## SERVICE INFO – INA 0168

# Αντλία νερού 538 0021 10

## Διαφοροποίηση στο κέλυφος

ανταλλακτικού: 538 0021 10

Εικόνα 2: νέος σχεδιασμός

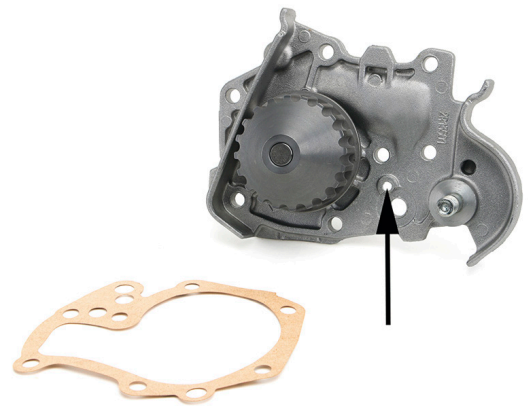
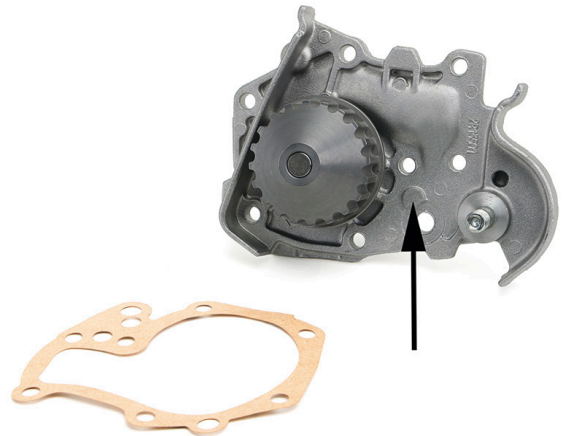
Η αντλία νερού 538 0021 10 έχει διαφοροποιηθεί. Στον νέο σχεδιασμό, μία από τις τρύπες του κελύφους, έχει καταργηθεί (Εικ.2).

Κατά τη μετάβαση στον νέο σχεδιασμό, μπορεί να υπάρχουν στις αποθήκες διαθέσιμοι και οι δύο σχεδιασμοί των ρουλεμάν.

Και οι δύο εκδοχές, πληρούν τις τεχνικές προδιαγραφές και μπορούν να χρησιμοποιηθούν χωρίς περιορισμούς.
